**Assainissement autonome
Visite de fonctionnement d'un
dispositif d'assainissement autonome
(diagnostic de l'existant)**

Services de contrôle.....SPANC CC DU PAYS DE SEYSSEL

Ref SPANC : 01118-0463

Références cadastrales du terrain (section et n° des parcelles) : **E 1011** Charbonnière

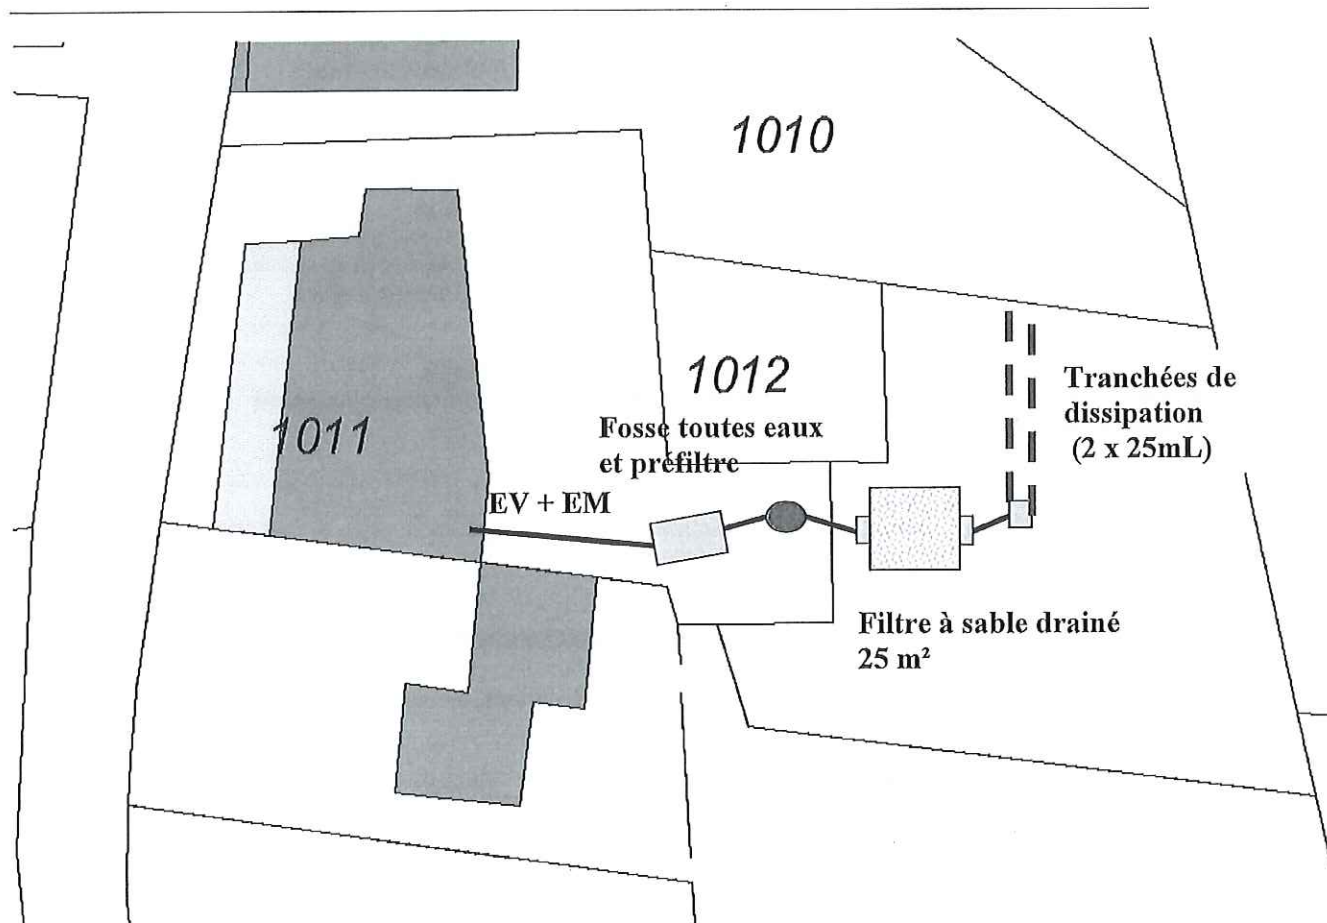
Les effluents en sortie de filtre à sable sont dirigés dans des tranchées de dissipation de 50 mL (2 x 25 m)

Le regard de répartition est en bon état. Les tranchées sont sèches, aucune surcharge hydraulique constatée.

Aucune humidité constatée à la surface du terrain

Rmq : Quelques cailloux étaient présents au fond du regard : prévoir un nettoyage en même temps que la vidange de la fosse
